SOCIETE ROUTIERE de L'EST PARISIEN (REP)

ENQUETE PUBLIQUE en vue d'obtenir

- la prolongation d'autorisation d'exploiter le site et la carrière du **Val'Pôle Plessis Gassot** sur les communes du **PLESSIS-GASSOT**, du **MESNIL AUBRY** et d'**ECOUEN**
- et l'extension du Val'Pôle et de la carrière sur les communes du **MESNIL AUBRY** et de **FONTENAY-EN-PARISIS**

Tome A. Rapport d'enquête

(extrait du rapport SAGE Industry)

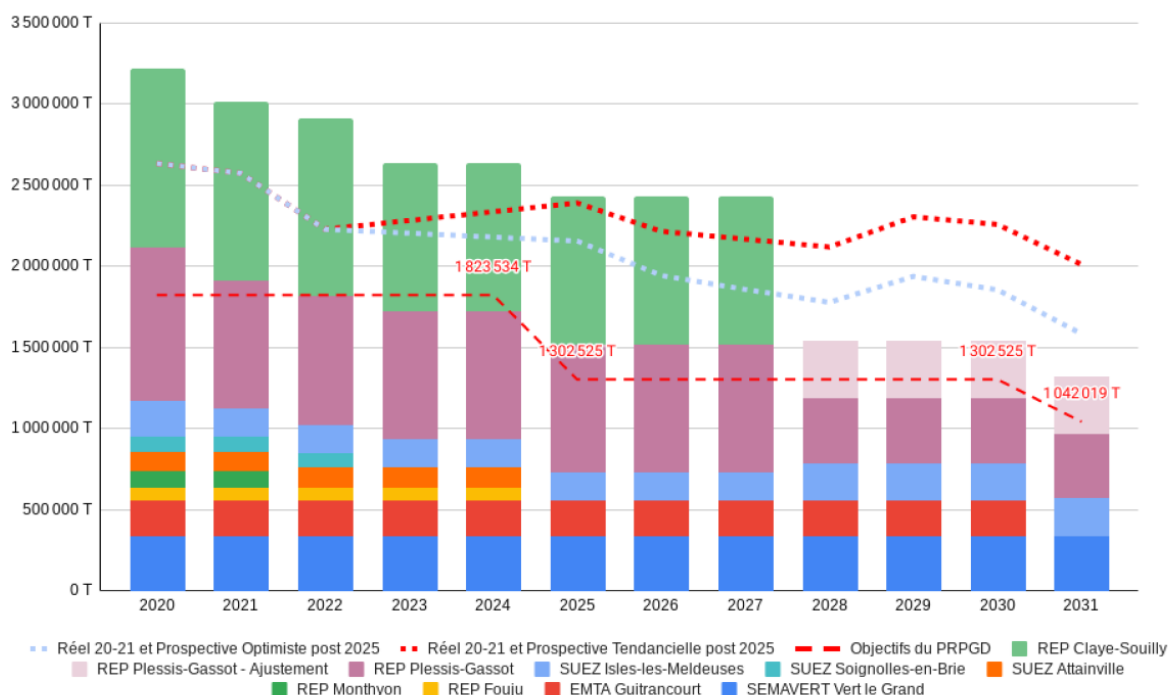
Q12 : REP peut-il fournir une donnée plus récente que 2018 du recyclage (valorisation « matière ») ? Comment se situent cette donnée par rapports aux hypothèses de l'étude SAGE Industry (Annexe 13) qui étaye le besoin en capacité de stockage ?

- 2. La Région Ile de France s’est prononcé sur la demande de REP et sa réponse m’a été communiquée. Elle indique que les demandes **fermes** des sites ValPole de Plessis Gassot et Claye Souilly permettent d’avoir une capacité d’enfouissement de 1,54 Mt/an , ce qui lui semble acceptable si cela est supérieur (temporairement ?) aux objectifs du PRPGD.
- 3. REP, sous sa responsabilité, analyse la situation dans la pièce 1B du dossier (figure 74) dans le schéma ci-dessous. Cette figure tendrait à montrer que les 1,5 Mt/an de capacité d’enfouissement en Ile de France sont atteints avec la capacité **ferme et additionnelle** de Plessis Gassot (soit 750 000t/an), ce qui est en contradiction avec le chiffre de la Région Ile de France. REP rappelle également , que conformément au PRPGD, Le ValPole Plessis Gassot sera la seule ISDND du Val d’Oise

Mon analyse est que la décision de définir la capacité au-delà des 450 000 t/an doit reposer :

FIGURE 6 : CARTOGRAPHIE DU TRAFIC SUR LES AXES ROUTIERS AUX ALENTOURS DU VAL'POLE PLESSIS-GASSOT

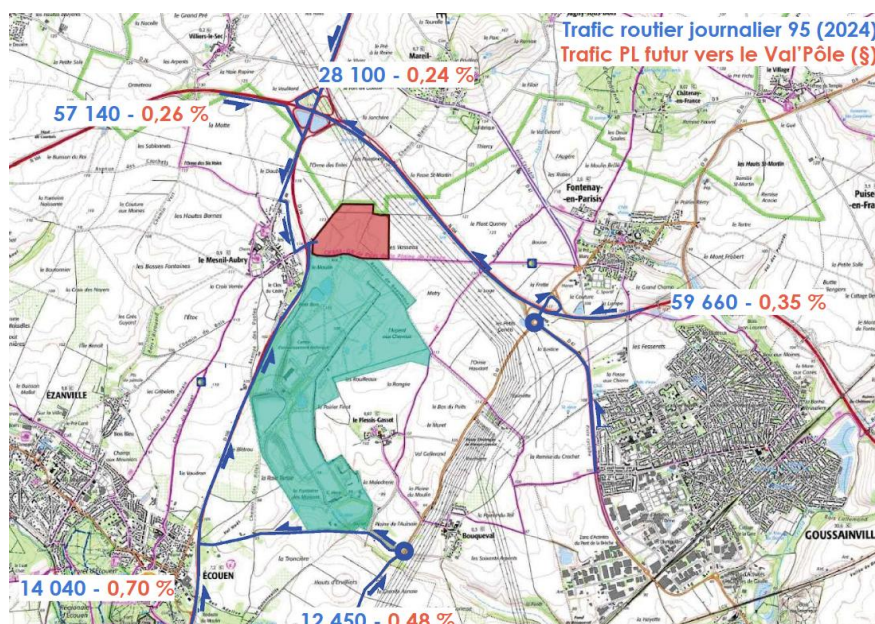
Plusieurs contributions s'inquiètent de ce sujet dans un contexte général de circulation intense de la zone donc créant des embouteillages et de la pollution. L'entrée du site, au sud sera inchangée même après l'extension et l'étude d'impact évoque une stabilisation voire une diminution du trafic routier dans les années à venir mais des questions se posent sur les itinéraires de ce trafic.

- *La contribution du trafic généré par le site au trafic routier local reste très limitée sur les principaux axes desservant le site: " Le trafic de poids lourds représente entre 0,35 % (N104) et 0,7 % (N316) du trafic local ".*
- *La situation future restera proche voire inférieure en termes de trafic.*

La cartographie ci-dessous indique la totalité des parcours empruntés par les camions. L'implantation de l'entrée du site permet l'évitement des centres-ville grâce à un accès direct au croisement de routes majeures (RN316, N104)

En conclusion, le trafic généré par les activités du site représente moins de 1% du trafic observé sur l'ensemble des axes de desserte. »

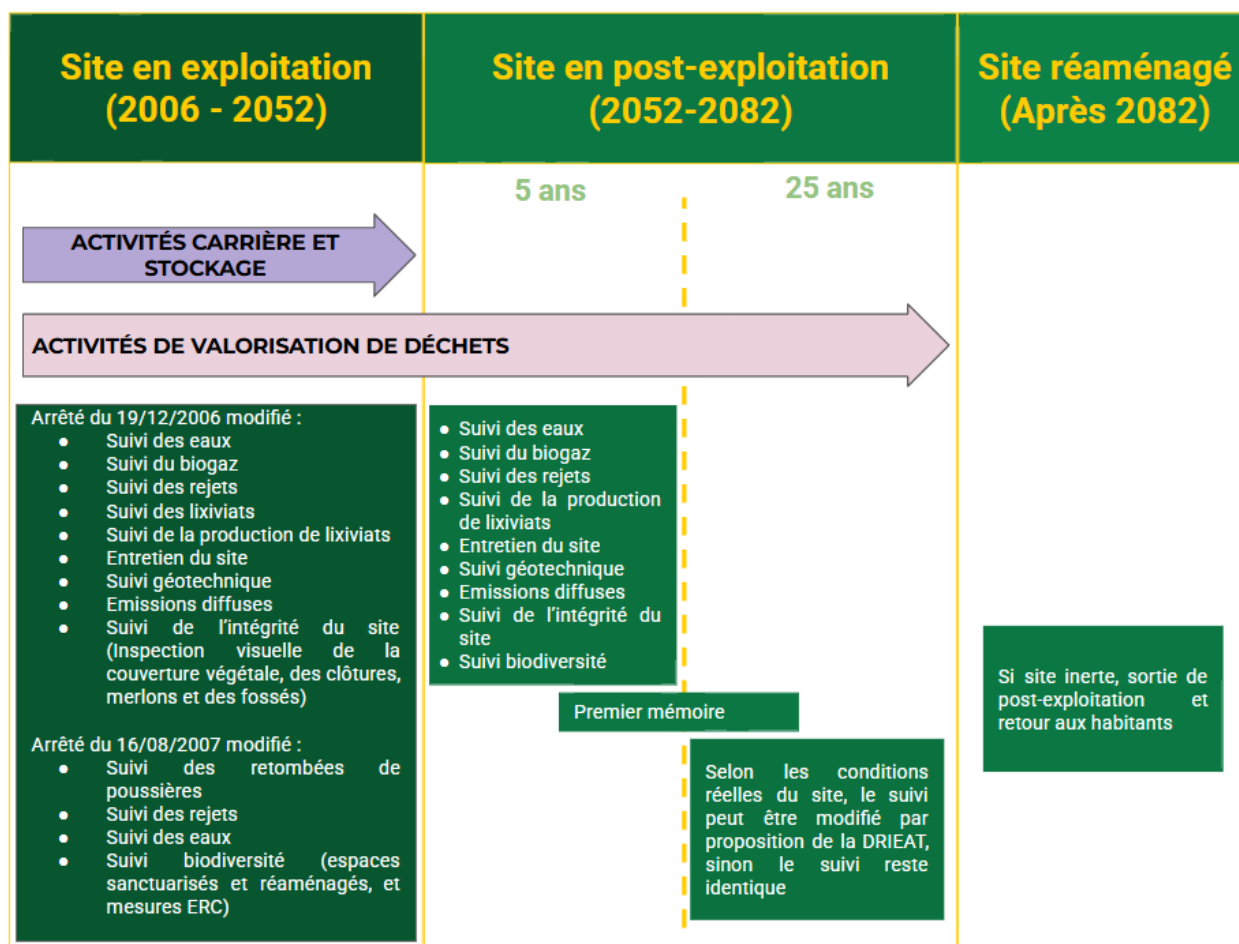
(voir carte et tableau de valeurs dans le mémoire en réponse)

Bien que légèrement supérieures au témoin rural local, ces concentrations restent très faibles, conformes aux bruits de fond nationaux et largement inférieures aux seuils réglementaires de santé publique. »
